# COMUNE DI REFRONTOLO

## PI - Piano degli Interventi - Variante n. 6

### Controdeduzioni alle osservazioni/proposte

giugno 2023

Ambito oggetto di modifica  
Osservazione n. 01

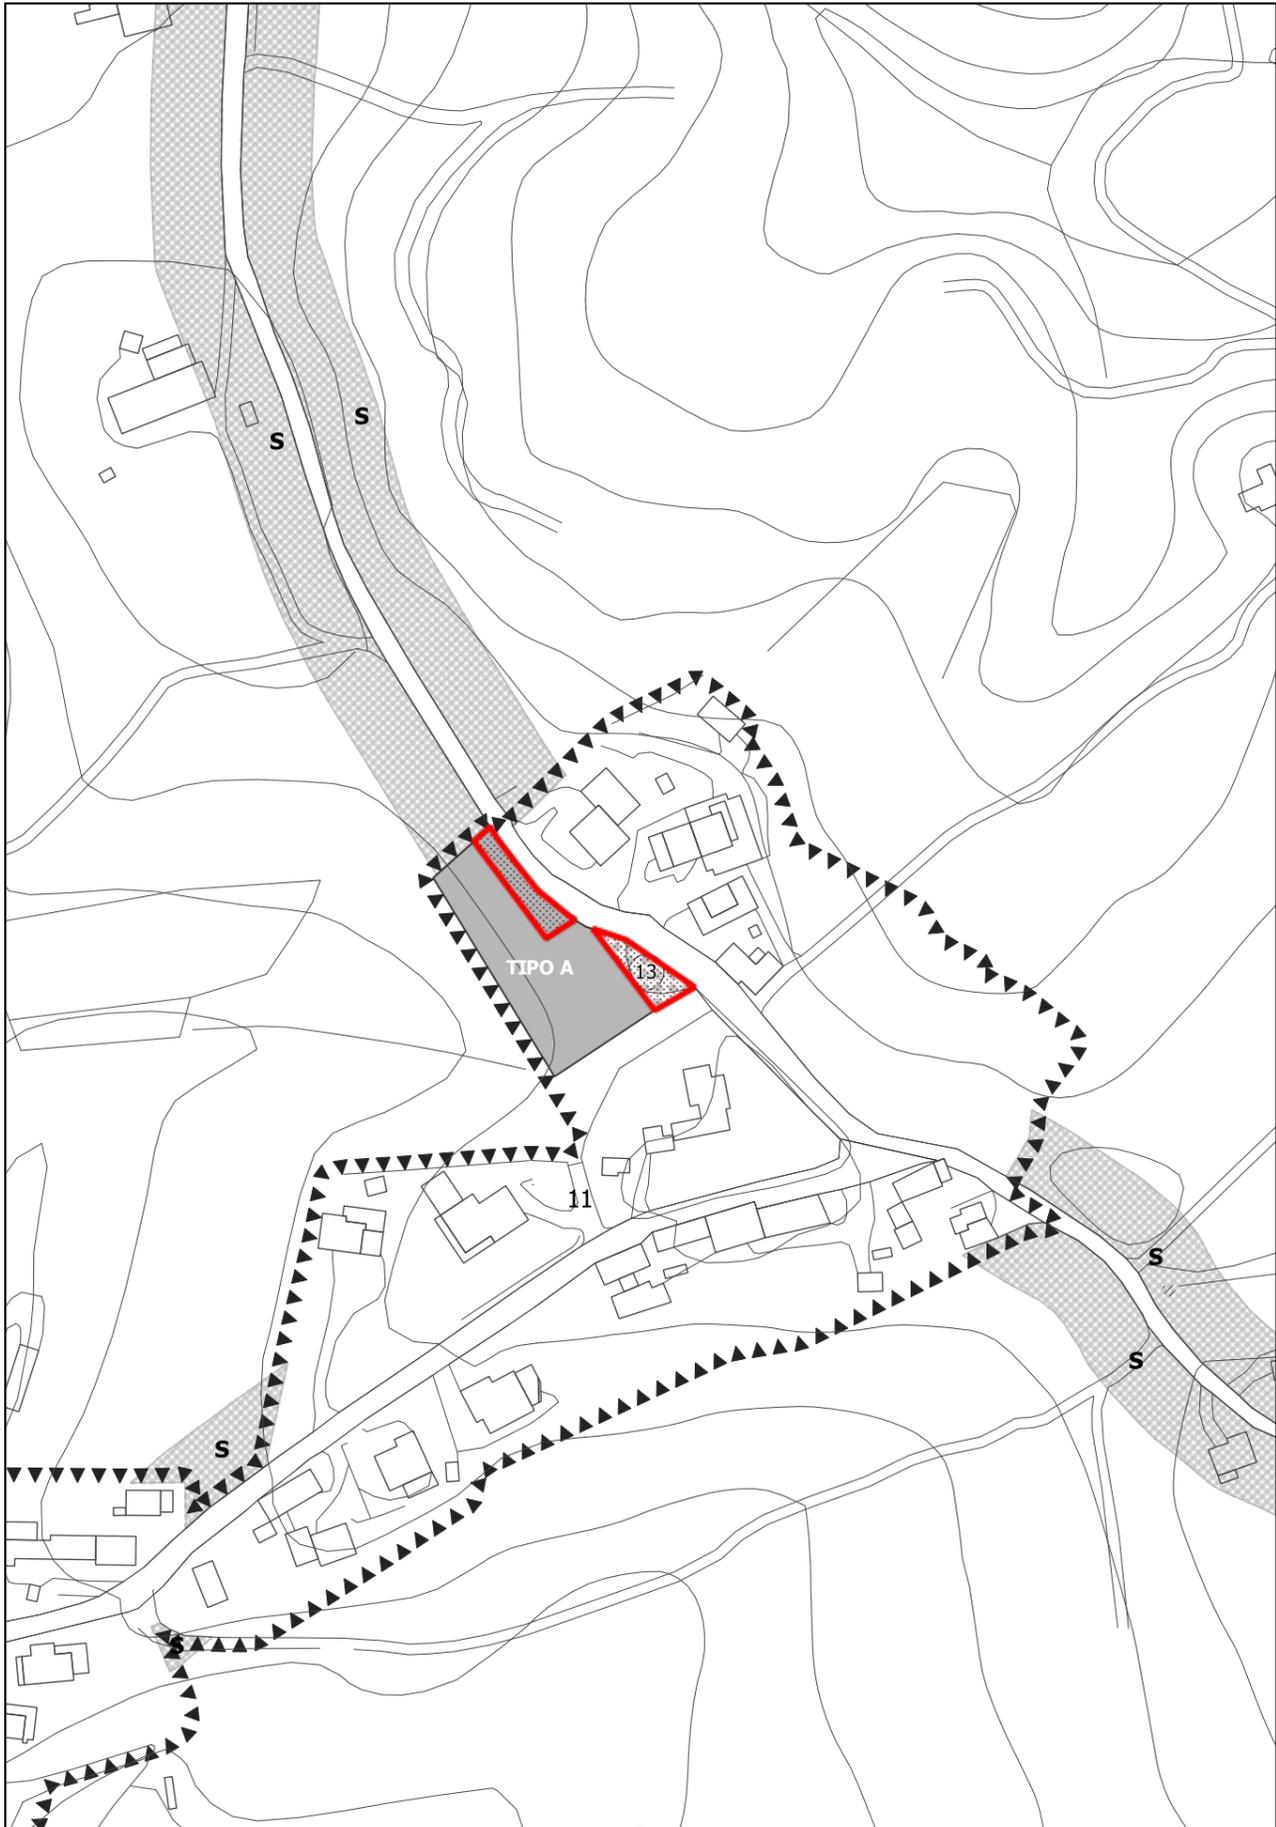
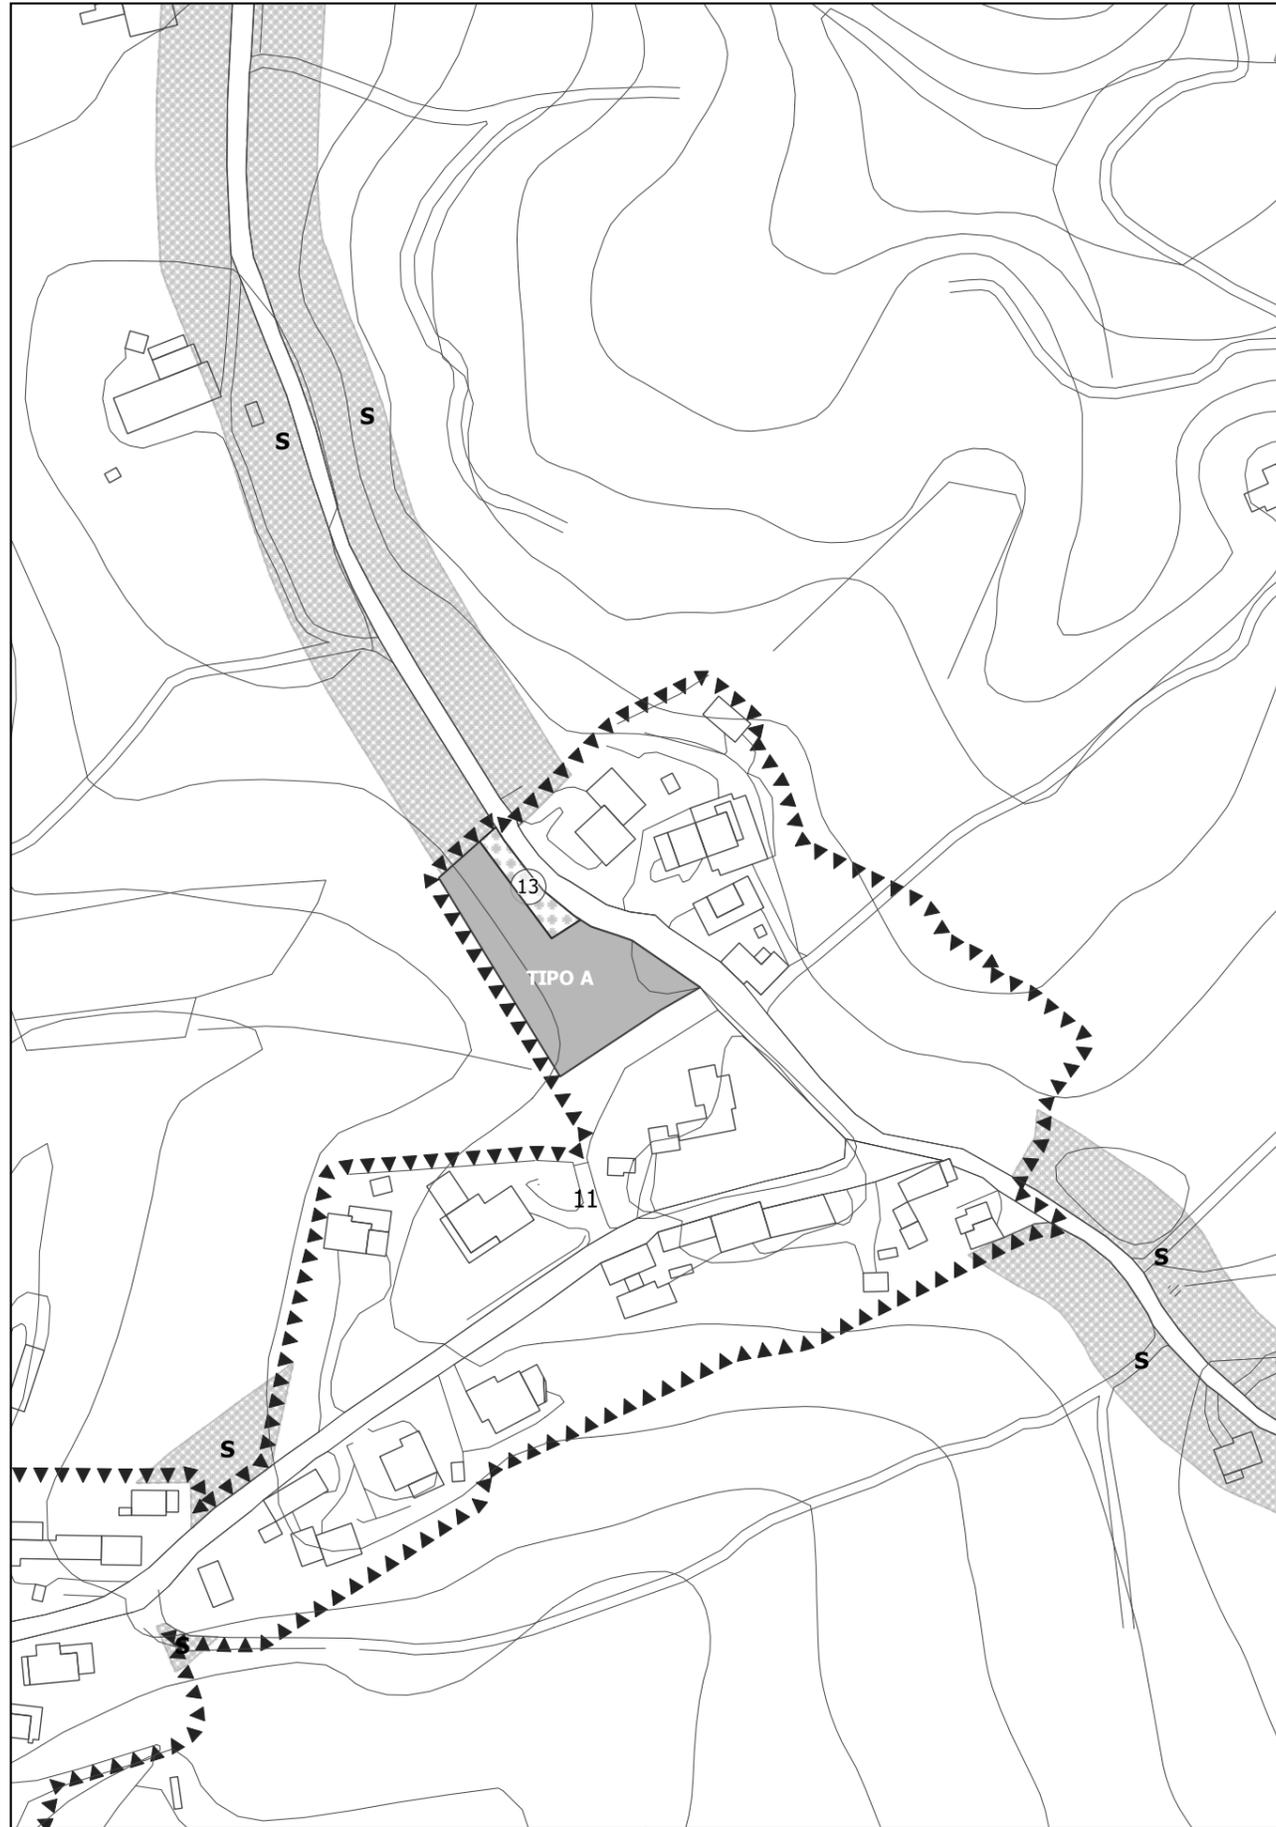
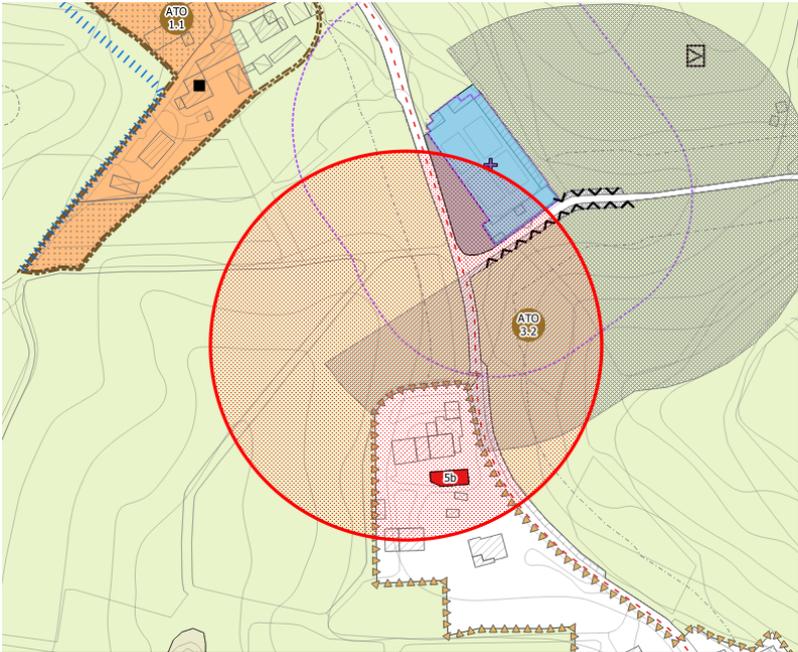
Si chiede di ampliare l'ambito in cui ricade il lotto edificabile di tipo A all'interno del nucleo di edificazione diffusa spostando l'area a parcheggio a nord del lotto edificabile, mantenendo inalterate le possibilità edificatorie già in previsione del tipo "Lotto A".

Valutati i contenuti della proposta, accertato che la proposta non riguarda le modifiche della Variante n.6 al PI, preso atto che nella richiesta non viene alterata la capacità edificatoria e considerata in particolar modo l'impossibilità di modificare il perimetro di edificazione diffusa in questa fase del procedimento urbanistico, si ritiene di poter accogliere parzialmente quanto richiesto spostando l'indicazione grafica dell'area a parcheggio verso nord lungo la strada. L'individuazione è da ritenersi indicativa. In sede di realizzazione del lotto A dovrà essere concordata con l'Amministrazione Comunale l'esatta ubicazione dell'area a parcheggio.

Ambito oggetto di modifica  
Osservazione n. 02

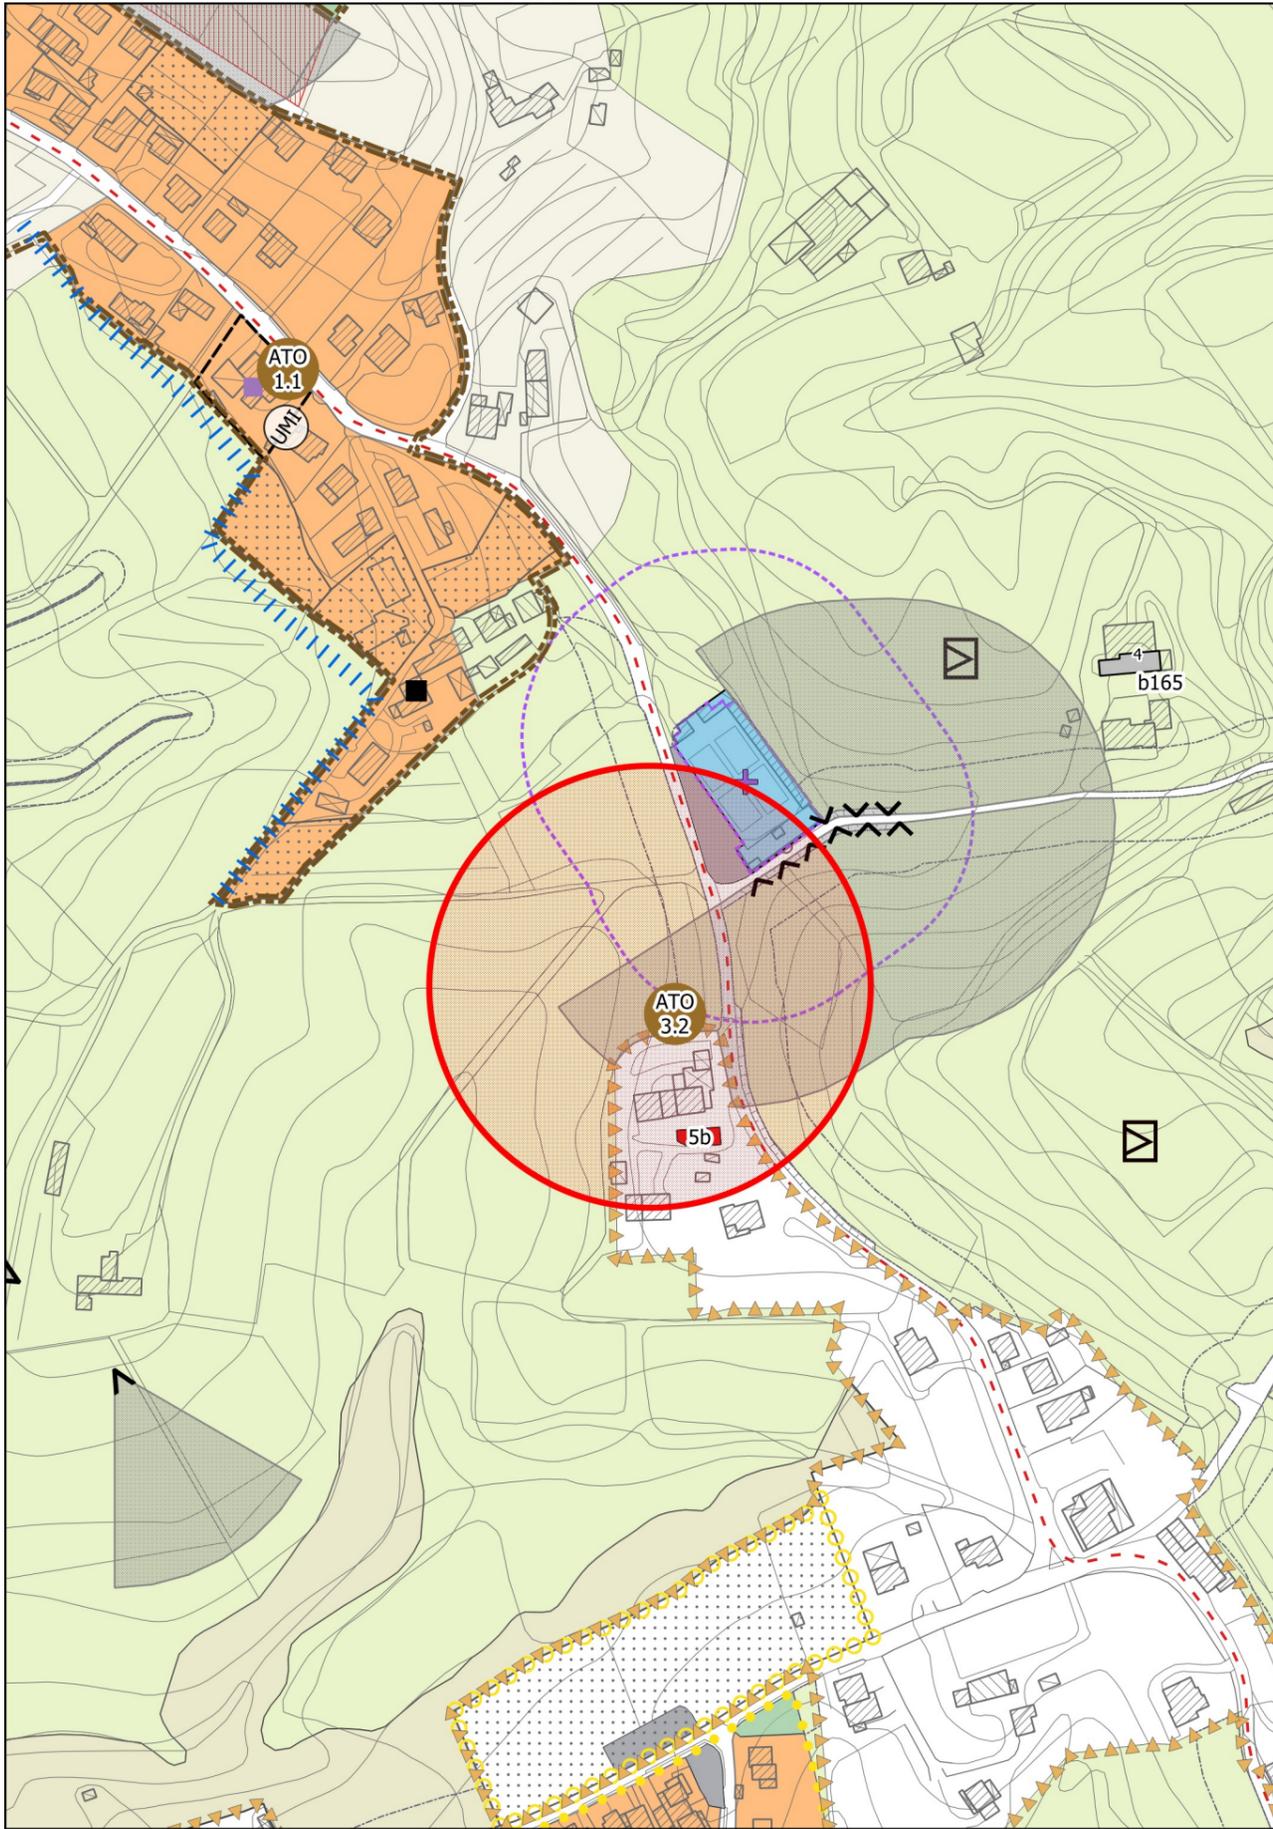
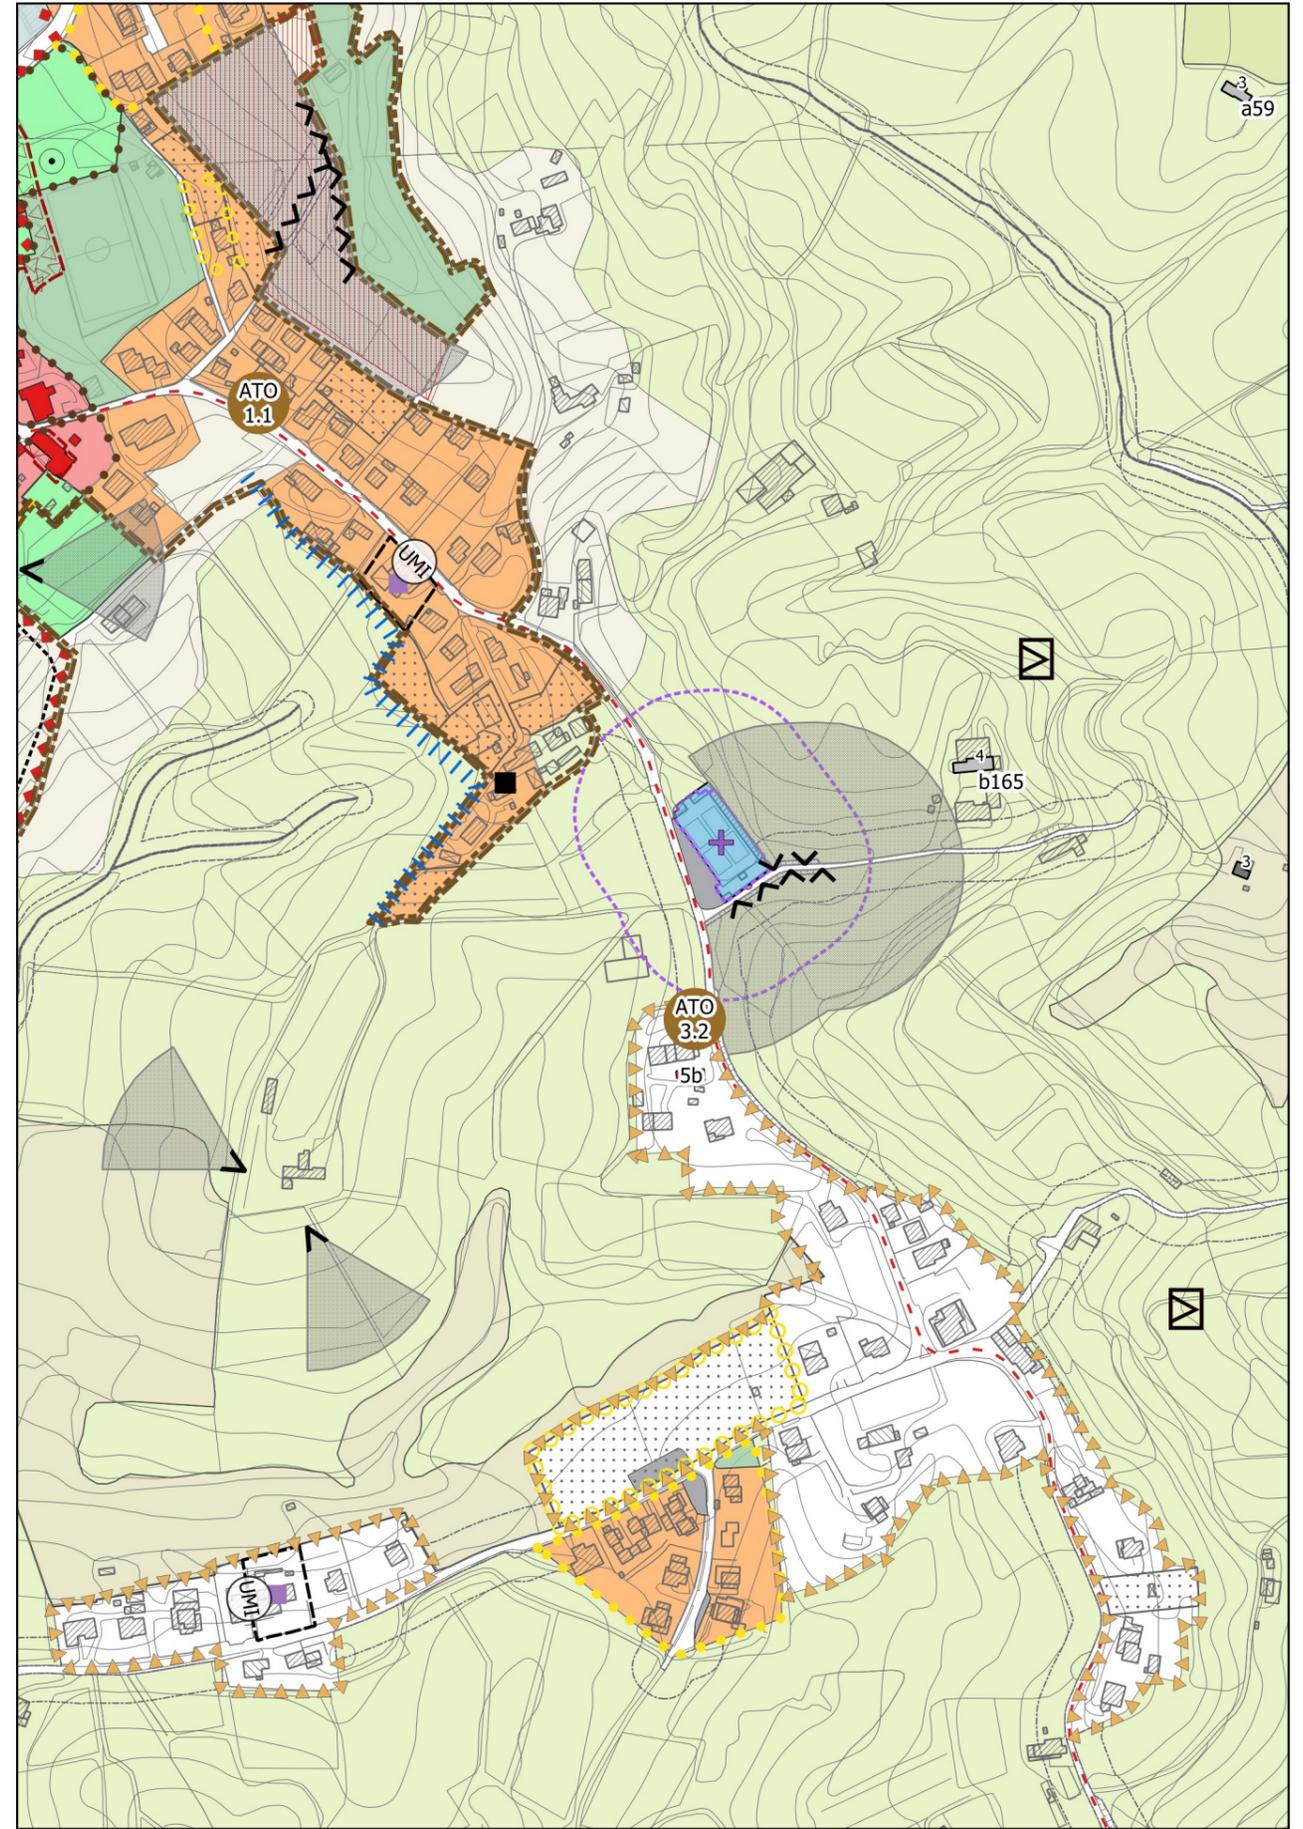
Si chiede di ridurre l'ambito panoramico attestandolo su via Liberazione, eliminando di conseguenza la porzione posta a ovest della viabilità in quanto ricomprende la cantina di proprietà degli scriventi. Contestualmente si chiede di aggiornare la CTRN con il manufatto in questione.

Preso atto che l'attuale cantina, non riportata erroneamente in cartografia, ricade all'interno del tematismo di PI "coni visuali e ambiti panoramici" disciplinato dall'art.16bis, tenuto conto che tale indicazione cartografica è stata introdotta con la Variante n. 2 al PI al fine di meglio applicare la disciplina specifica di cui all'art.16 bis, verificati i criteri utilizzati nella graficizzazione di tali fasce panoramiche di tutela lungo le strade (es. attestazione su strade esistenti, ecc.), visti gli altri *ambiti panoramici* individuati in cartografia che di fatto tengono conto della viabilità esistente, delle aree urbanizzate e/o delle preesistenze edificate e accertato che nel PAT vigente i *coni visuali* sono localizzati nello specifico solo lungo via Faè ad est del cimitero in direzione nord e sud-est e non lungo via Liberazione, si ritiene di accogliere quanto osservato limitando l'ambito in oggetto su via Liberazione e aggiornando la cartografia con l'individuazione del sedime della cantina.
